Relatório de Fiscalização

RELATÓRIO DE FISCALIZAÇÃO TÉCNICA DOS SISTEMAS DE ÁGUA E ESGOTO DO MUNICÍPIO DE AMPARO

PRESTADOR: SERVIÇO AUTÔNOMO DE ÁGUA E ESGOTOS DE AMPARO

Americana, junho de 2026

Foto 2 - Vista da cobertura com galhos da árvore

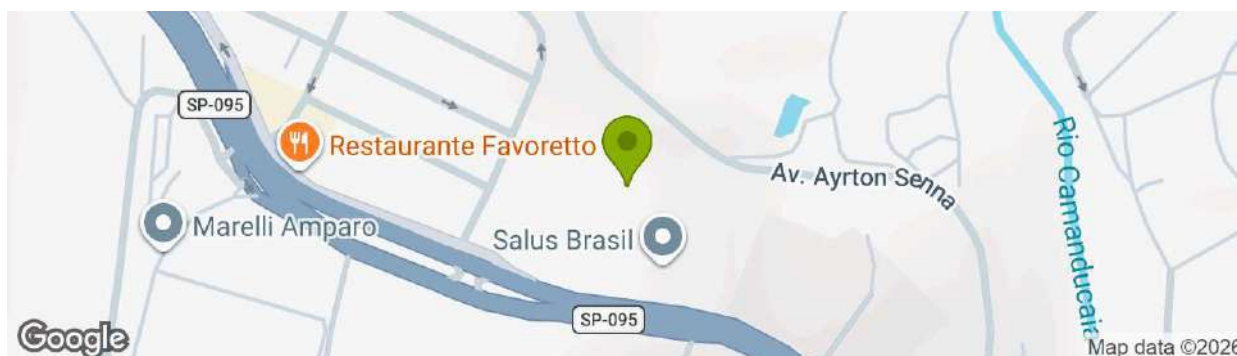
[RES6.14] Ausência de manutenção, limpeza, conservação e segurança

Realizar a poda da árvore em cima da cobertura, pois pode comprometer a estrutura do reservatório.

Foto 2 - Tubulação de ventilação, sem proteção

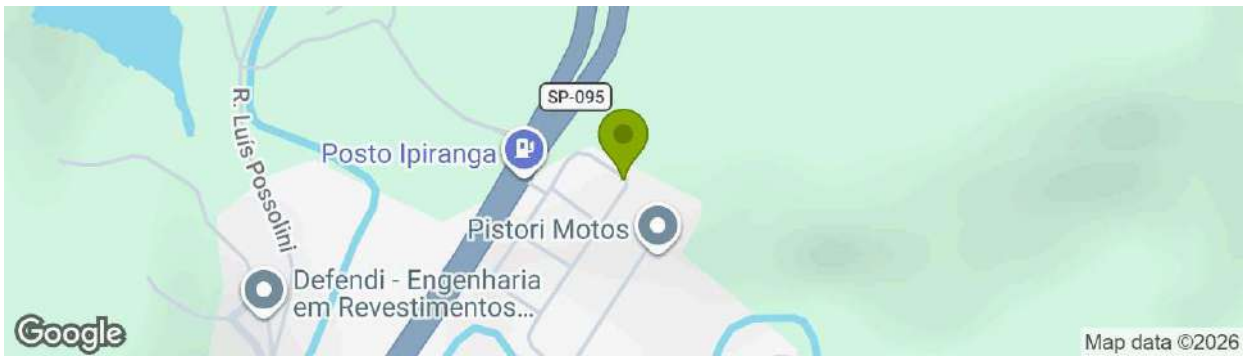
[RES6.9] Inexistência de telas de proteção contra entrada de insetos e pequenos animais nas tubulações de ventilação

NBR12.217 - 5.14.1 "O reservatório deve possuir ventilação para entrada e saída de ar, feita por dutos protegidos com tela e com cobertura que impeça a entrada de água de chuva e limite a entrada de poeira."

Foto 1 - Vista superior da área dos reservatórios Jardim Itália

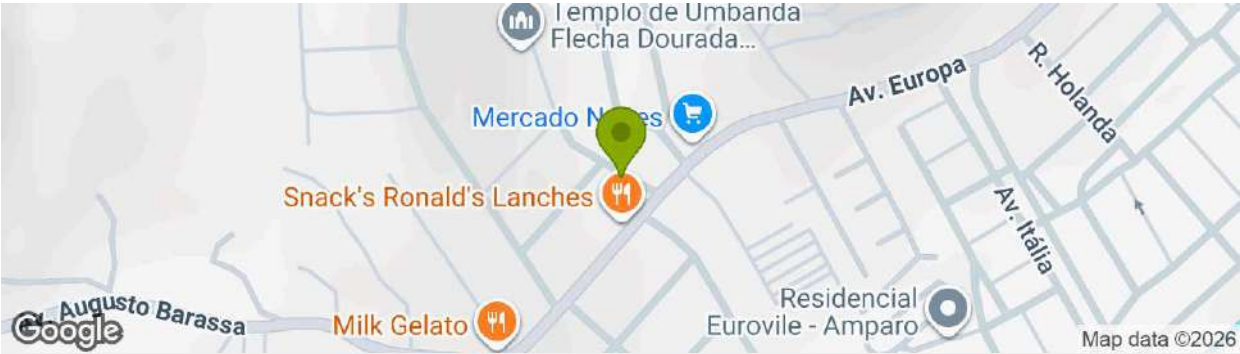
[RES6.14] Ausência de manutenção, limpeza, conservação e segurança

Efetuar novamente a roçagem e limpeza da área.

Foto 1 - Vista superior da cobertura do reservatório de recalque Serra das Estâncias

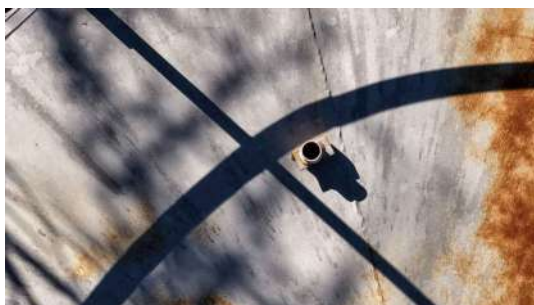
[RES6.9] Inexistência de telas de proteção contra entrada de insetos e pequenos animais nas tubulações de ventilação

NBR12.217 - 5.14.1 "O reservatório deve possuir ventilação para entrada e saída de ar, feita por dutos protegidos com tela e com cobertura que impeça a entrada de água de chuva e limite a entrada de poeira."
